2022年12月15日

MIC-7シリーズ用GPUカード対応拡張ボックス

MIC-75G20、およびMIC-75G30製品変更のお知らせ

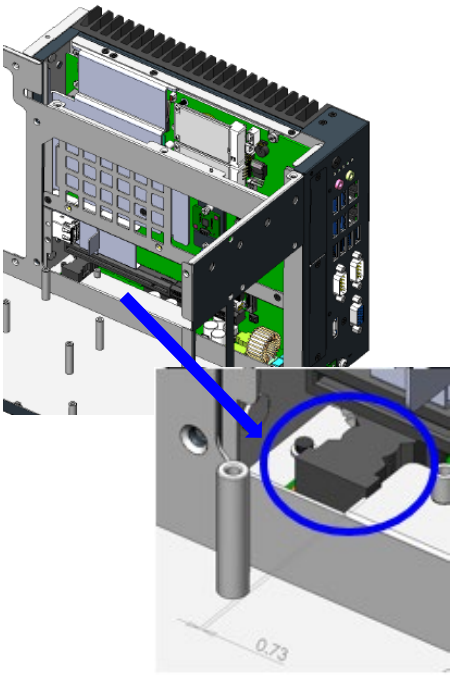
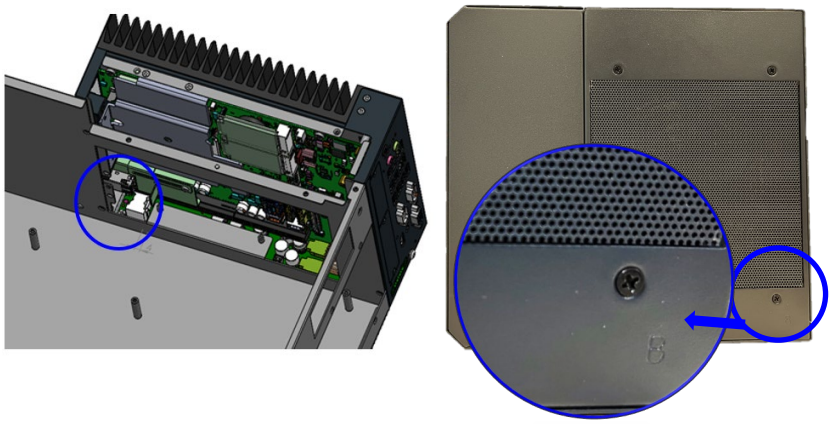
現行品	後継品
MIC-75G20-10A2/MIC-75G30-00A2：MIC-770v3 との組み合わせで物理的な干渉が発生します。(下図青丸の部分)

**MIC-75G20-10B1/MIC-75G30-00B1**：MIC-770 本体との接合部の U 型の金属板部分を物理干渉しないよう変更し、現行品との区別のために背面に「B」の刻印が入ります。

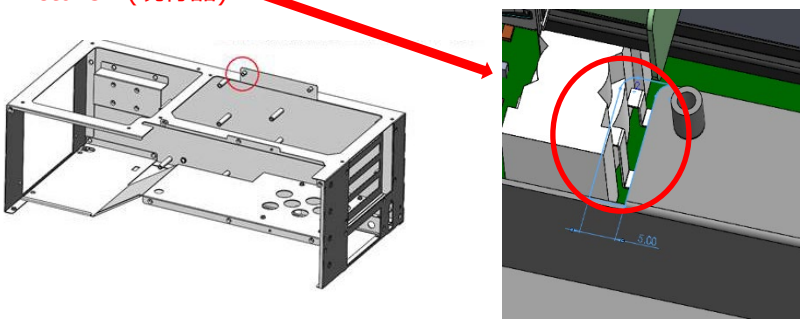
**どうしても現行品と MIC-770v3 を組み合わせ無ければならない場合には？** U 型の金属板の干渉する部分(Picture1 赤丸部分)を 5mm カットすることで、MIC-770v3 に現行品を組み合わせた時の物理干渉を回避できます。 Picture1 (現行品) Picture 2 (後継品)
